仕様変更のご案内

■対象商品型番：NW080-88S-SI-C6-90-SH

箇所	現行品	変更品	
①			
②

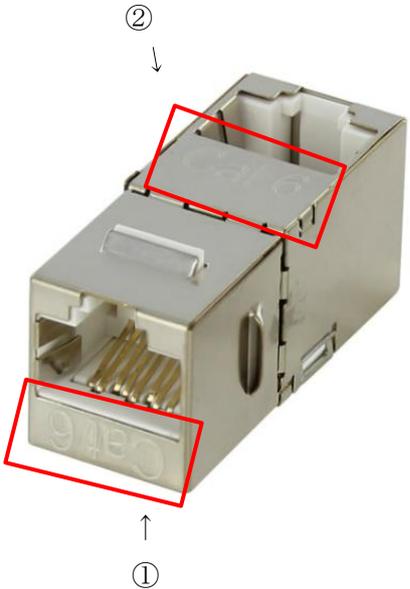
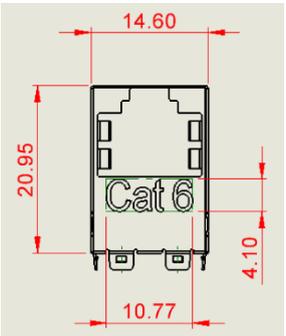
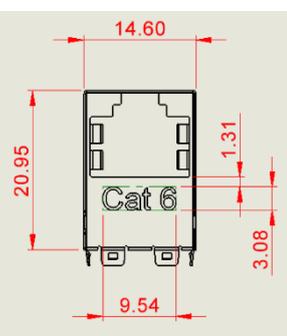
■変更内容：コネクタ表面にある刻印「Cat6」のフォントサイズを変更いたします。(計2か所)
